**Betreft: Verzoek tot opname aanvullende voorwaarden in
omgevingsvergunning Zonnepark Bekenschot**

Voorschriften Natuurinclusief zonnepark

Inrichtingstekening natuurinclusief

Figuur 2: Uitsnede dwarsprofiel zuidopstelling, tekeningversie 3.2 (23-09-2025)

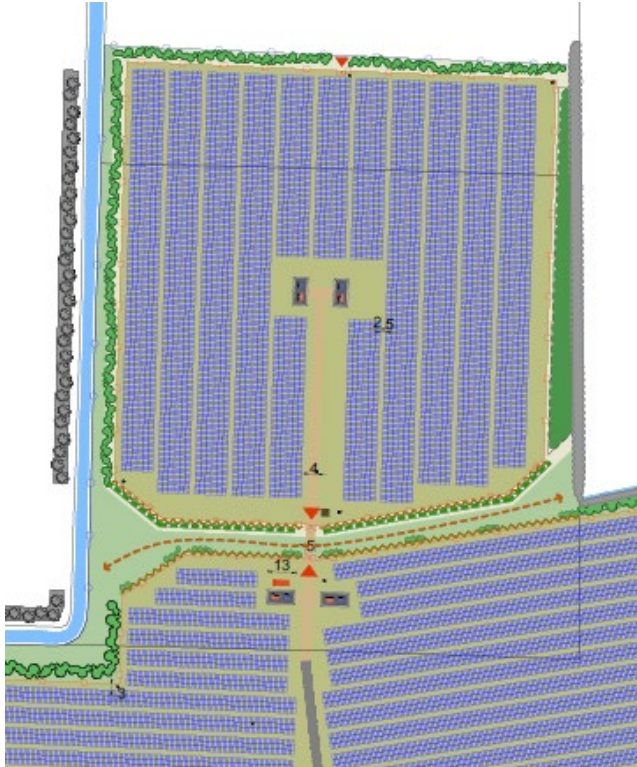
Breedte paneelrij: 7,0 m

Vrije tussenruimte: 2,5 m

Totaal: 9,5 m

Vrije afstand: $2,5 / 0,095 = 26,3 \%$
